- (その1) 2号機損傷＝ハードウェアの疑念
- (その2) 伏流汚染水＝5年、今なお続く根源汚染水

## (その1) 2号機損傷＝ハードウェアの疑念

東電-福島原子力事故発生後の詳細な進展メカニズムに関する未確認・未解明事項の調査・検討結果

図 2-3 2号機 格納容器圧力変化

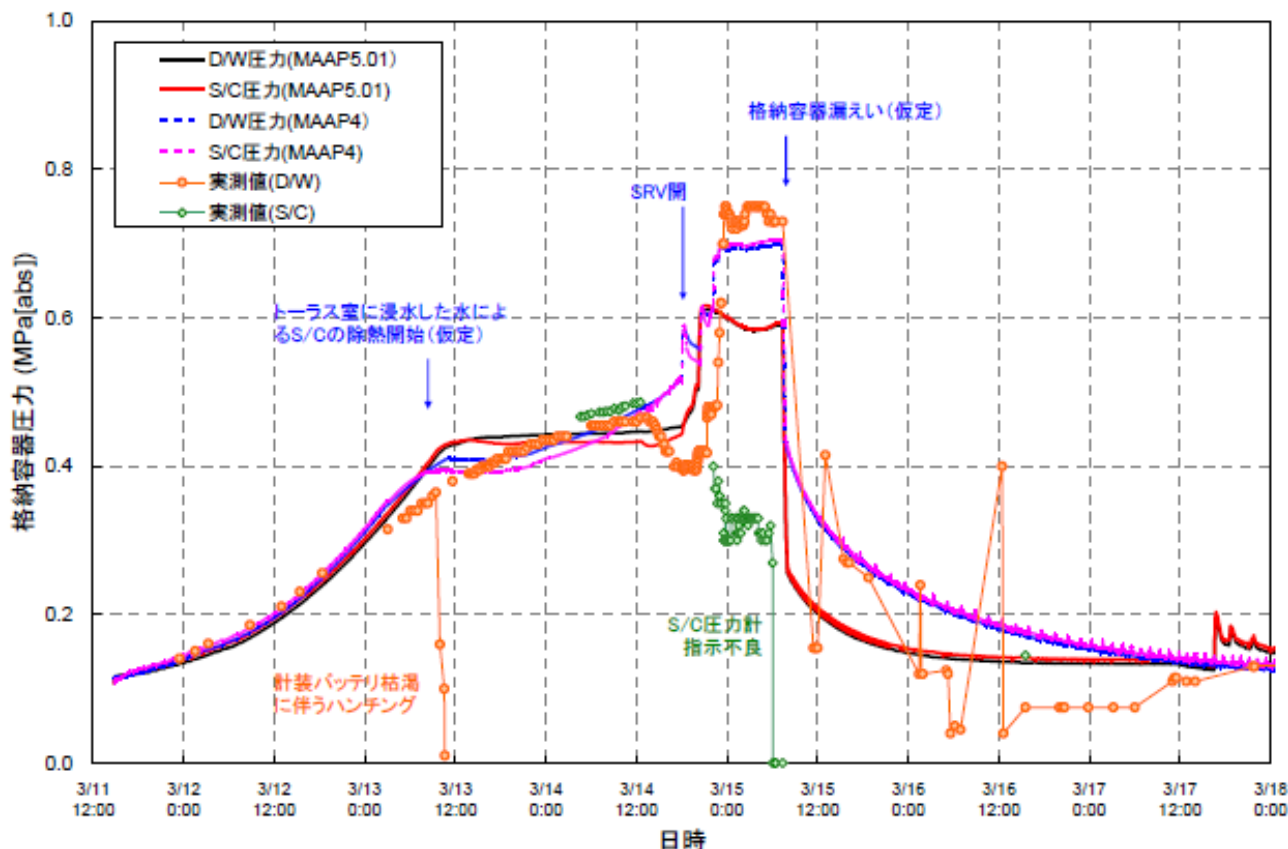
事実誤認の上の解析結果を(2号機)格納容器圧力変化として、実測値、解析値を重ねて示されています。(添付2)

解析が致命的であるのは重要部位の不整合、「3/14-13時以降の実測値降下と3/14-20時になってからの反転上昇」を模擬できていないことで、事実を検証する材料にはなり得ない。(2012解析時には東電自ら不整合を認めている)

さらには、「2015第3回進捗報告:未確認・未説明事項の調査」に記される、「S/C 内水位測定」や「ラプチャディスク関連調査」から得られた結果を反映されないままで、新に解析・検証された価値がありません。

→解析で推定される(図2-3 青字記載)「格納容器漏えい(仮定)」の遅れや長時間にわたる残圧はあり得ません。

→解析で示される(図2-3 MAAP 値) 3/14-20時以降のラプチャディスク設定値を上回る圧力上昇はありえない。

→解析で示される(図2-3 実測値(S/C))緑字記載「S/C 圧力計指示不良」には根拠がない。

解析だけでなくD/W 圧力計(図2-3 実測値(D/W))3/14-20時以降の圧力上昇も否定的に見ている。S/C が破れてD/W の圧力が残るのはありえない。D/W 圧力計がスティックしている可能性を指摘している。(注記5)

図3-7 2号機S/C内水位測定結果

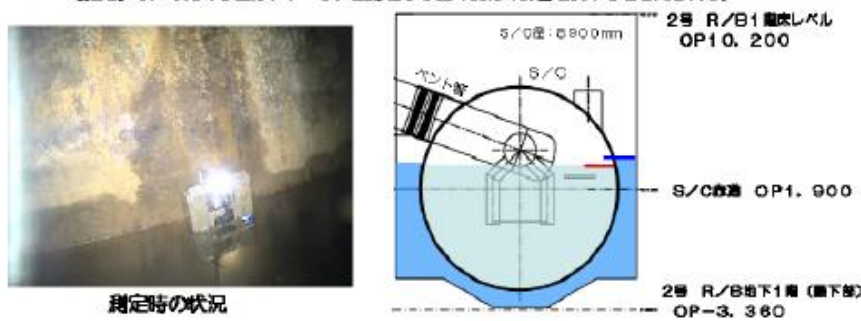
「第3回進捗報告」(6) (原子炉格納容器、圧力抑制室) S/C 内水位測定結果(2014.01.14-16.実施) (添付3) では、建屋トラス室と水位連動、連通しており、(3/15\_6:00AM)の損傷は S/C 下部の大破口であった。

「2015-12第4回進捗報告」-④ 添付資料4-13 では、(解析の都合による)推定破口面積9cm<sup>2</sup>とされているが、別途東電報告100m<sup>3</sup>/日の冷却水が事故直後より滞りなく流出していることから推定は乖離しています。

図3-9 ラプチャディスク周辺線量測定結果(単位:mSv/h)

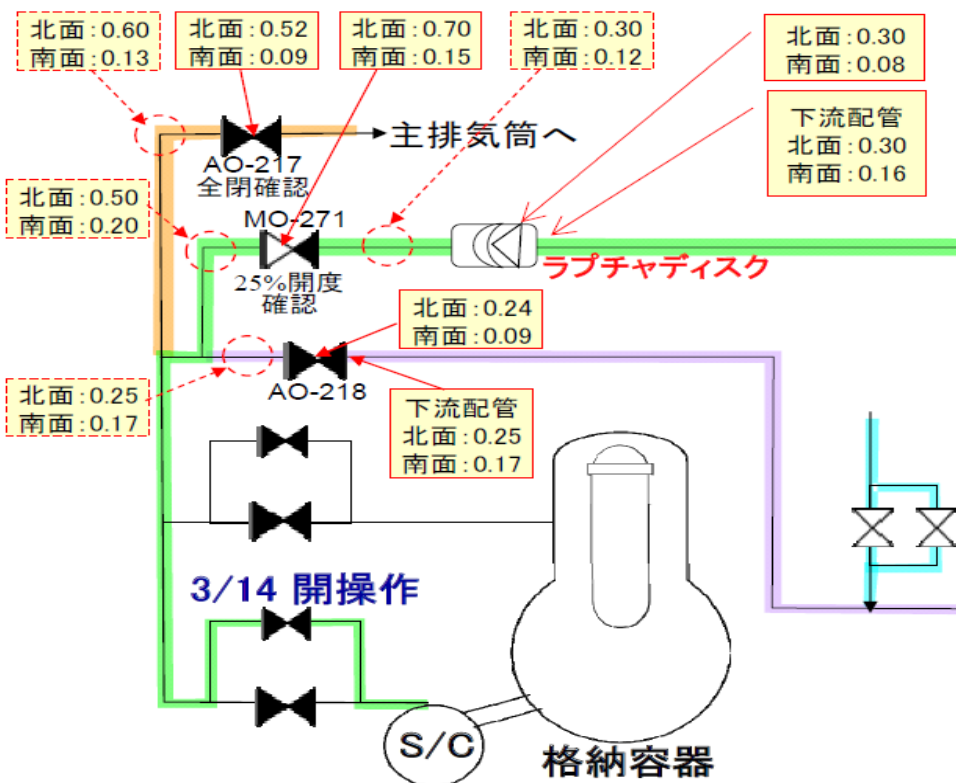
「第3回進捗報告」(7) SGTS室ラプチャディスク関連調査(2014.10.08.実施) (添付4) では

ベント配管内の放射性物質による汚染状況から、人作業のベント弁は開いたが最終安全弁(ラプチャディスク)が破れていない。上記 S/C 大破口はラプチャディスク設定値を下回る圧力下で生じた、事故当時の形跡が明らかになった。

添付8-12

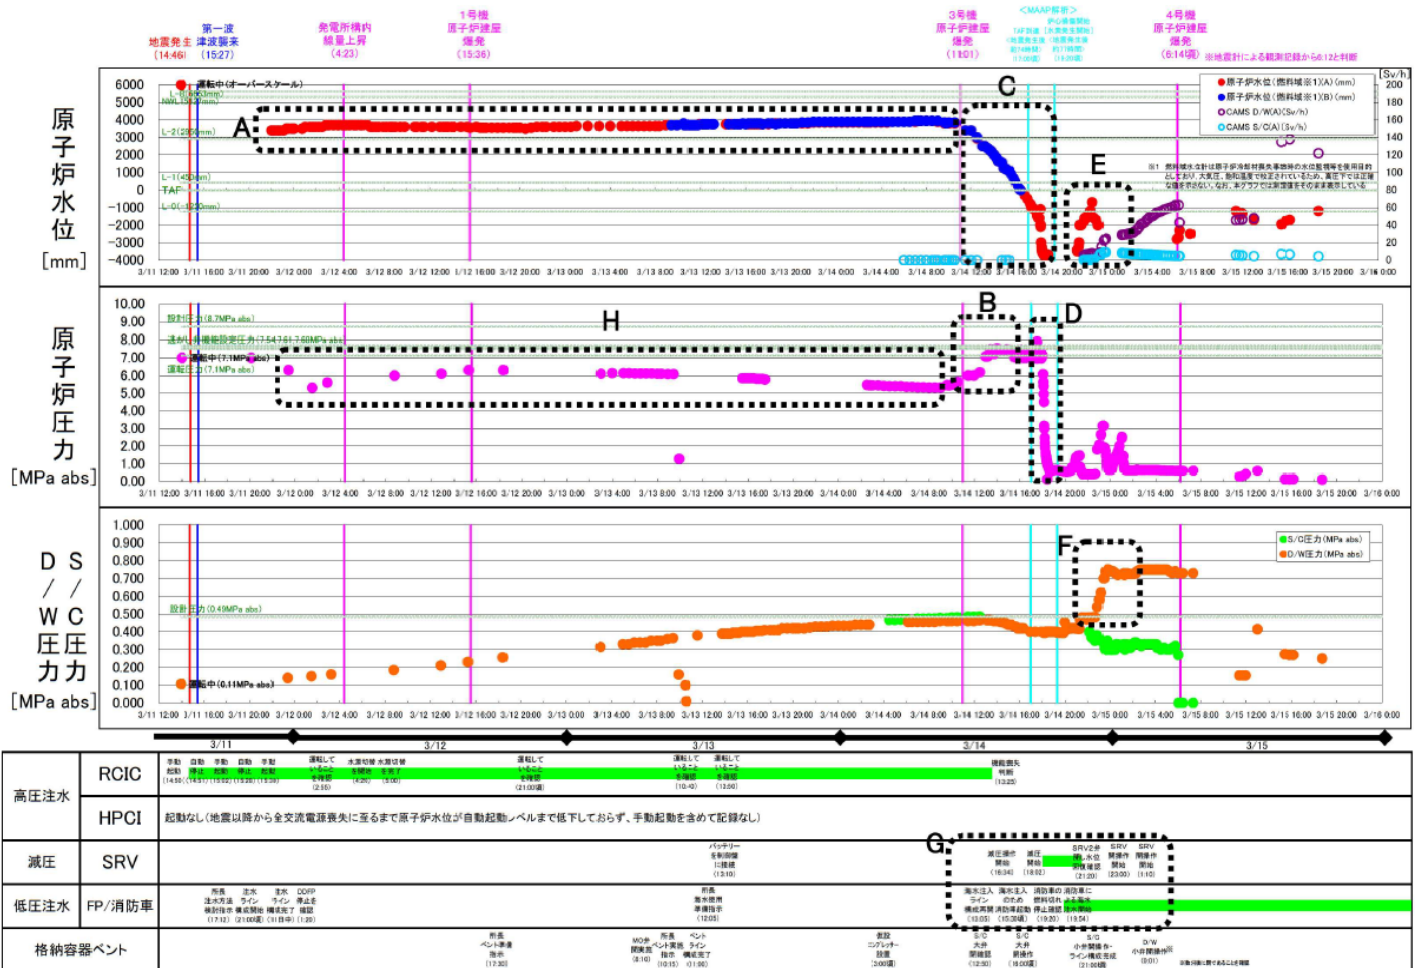
(吉田証言に言う、人為ベントは何度も成立しているD/W、S/Cがラプチャディスク圧力に達せずベントに至らない中)  
 ・3/14-20時以降の(表中F部分)D/W圧力計指示値の上昇に同期して(表中E部分)CAMS D/W(A)(Sv/h)が上昇しています。これは原子炉水位が下がり(メルトダウン/メルトスルー)後の、D/W内で落下デブリの形成時期に、発熱を伴う放射線量の上昇が考えられます。D/W圧力上昇に根拠が無い中では(圧力計バックグラウンド保証値を超える)環境の悪化に伴い、計器指示値のみが過上昇し、高止まり、スティックしてしまった疑いがあります。

・一方S/C圧力計はデブリ影響の少ない位置で、指示値は記録の残る部分に挙動の錯乱はなく、(3/15\_6:00AM)S/Cの大破口、トラス室の浸水による物理的な影響と思われるダウンスケールで終わる。(以降の記録に意味はない)

・D/W圧力計に信を置いた解析の根拠は崩れ、3/14-20時以降、圧力漸減からの反転上昇ではなく、S/C圧力計の示すさらに漸減の後、格納容器はその安全弁破壊圧力(設計許容値)未満で破綻したことを示しています。

- 1) 添付8-12 (3/12 12:00-)原子炉圧力「H 部分」は SRV 圧力より低いところで格納容器への漏えいの兆候が見えます。圧力容器の潜在破口正圧漏えい損傷(注記1)からの D/W 圧力の受動漸増が見られ、3/13以降は原子炉圧力が漸減しています。(3/14 11:00-)RCIC の機能喪失により、原子炉水位「C 部分」が下がり、原子炉圧力「B 部分」が上昇するが、同時期に D/W 圧力は原子炉からの漏えいを受けながらも、自らの潜在破口正圧漏えい損傷(注記1)が顕著になり、設計圧力以下での平衡状態から、シール不全損傷の進行を示す漸減に転じています。

- 2) (3/14 22:00-)D/W 圧力「F 部分」の上昇指示値とその保持状態は現場に危機感を募らせた。同時に S/C 圧力との乖離が始まりゲージ不信を招いている。吉田調書では(質問者は)人為ベント作業が出来ずに圧力上昇を防げず格納容器破綻のシナリオを持っていたが、(吉田氏は)人為ベント作業のバルブ開、繰返し継続の確証を持ちながら、ラプチャディスクが破れず圧力が下がらないことから、本当に D/W が0.75あるのか、S/C が破損した状況下で0.73の圧力が残っていたのか、D/W ゲージの高止まり、スティックを疑っている。D/W 値は(S/C 値の記録が無い間)SRV の開(炉内減圧)に影響する増圧を表示せずに受動漏えいの可能性が下がった時期に2倍値に急増していること。又、炉内圧力に引っ張られているように見えて炉内圧力のスパイクに反応していないこと。さらに(3/15 6:00AM) S/C の破口にも急落反応せず高圧表示を保ち、(3/15 11:00-)以降の表示は炉内圧力と絶対値が近似し、同じくするはずの S/C の破口常態化を表してはいない。不自然に大気圧以上の値を記録し続けている。むしろ、メルトダウン環境に近い D/W 計器表示値のみが過上昇し、スティックをした可能性があります。F 部分以降の圧力を S/C 値で補うと、設計圧力(0.49MPa abs)以下で推移し、漸減する連続した圧力維持状態と考えられます。

- 3) (3/14 12:00-)「G 部分」に並行して行われた格納容器ベントでは人為バルブラインが複数回「開」構築されても最後のラプチャディスクを破るに至らなかった。第3回進捗報告で人為作業によるベント弁作動の痕跡が明かされ、「F 部分」以降の D/W 値の上昇・高止まりには矛盾があります。格納容器内圧力は上昇前の D/W 値と(F 部分は)S/C 値をつなげたようにラプチャディスク破壊圧力に至らず、推移していたと考えられます。S/C のハードウェアの一部は地震動に起因する潜在破口シール不全破損(注記1)の状態にあり、圧力容器からの長時間漏えいや SRV ベントガスを受けたものの圧力上昇に応じた自らの破口漏えいで、耐力を低下しつつ均衡漸減を保ちながら、設計圧力に達することなく破綻、(3/15 6:00AM)S/C 大破口の固定化に至った。福島汚染源の大半である「放射性物質の直接放出」の出口開口と見なされます。

吉田調書、吉田所長(当時)の推定をベースにして、今回の現場証言に整合する(3/15\_6:00AM)S/C大破口調査結果及びラプチャディスク調査結果を直視し、解析・検討は見直されるべきと考えます。

高レベル滞留水の貯蔵及び処理の状況【H28.1.14現在】

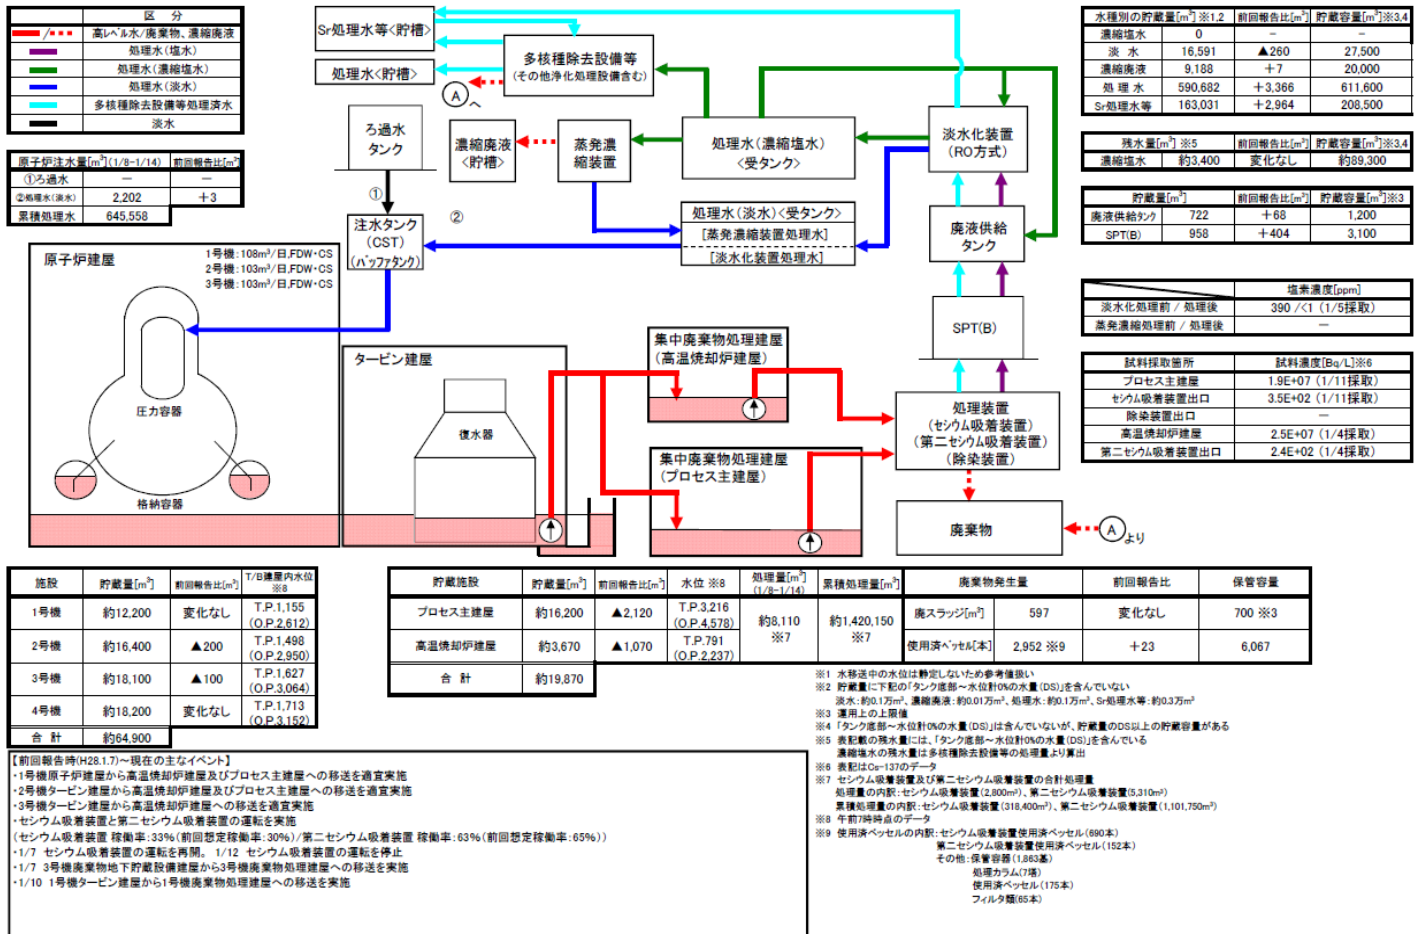
原子炉内発熱体デブリを冷却するため、圧力容器に向けて、注水タンクより1, 2, 3号各機100m<sup>3</sup>/日以上 of 給水が記述されています。圧力容器から格納容器(D/W)の底に伝い、冷却後の汚染水は圧力抑制室(S/C)に落ち、S/Cから建屋トラス室の滞留水に流出、タービン建屋に回り込み、そこからポンプアップ還流し除染処理されている。

(原子炉内デブリの冷却、その直後の最も高レベル汚染水を水密保証の無い炉外建屋域を通過させている)

→日々の冷却水が建屋への流入地下水により希釈され、ポンプアップ還流し処理されている以外の汚染水は流出地下水に載って環境拡散しています。ちなみに、本報告内で建屋内滞留水の水位は(上流地下水への逆流を防ぐ)OP.3mを維持する計画が示されています。東電の海面より高い水位設定は、応分の水勾配により地下水流とともに海へと注ぎ込まれる認識の上、と考えられます。

→本図に記載されていないフローがあります。

(ベントが成功し原子炉破損が限られている)1, 3号機でわざわざ混濁の恐れのある建屋(地下)に落とすことなく、格納容器から直接処理装置に戻して還流しているべきです。その直接還流水はデブリ冷却の最も高レベル汚染濃度を示しています。号機(ユニット)別に格納容器→直接ルート、建屋経由ルートと峻別すると、その責任の比重が見えています。

例1) 号機(ユニット)別に、格納容器(D/W)、圧力抑制室(S/C)及びトーラス室にもポンプアップ回収ルートを設け、可能な限り格納容器内で循環を閉じるように改善を図る。

・まずタービン建屋を切り離し、格納容器側の還流を最大化し、結果、混濁の機会を最小化する。

例2) 外部地下水の流出入を最小化した上で、凍土壁の技術を持ってトーラス室の凍結封鎖を狙う。
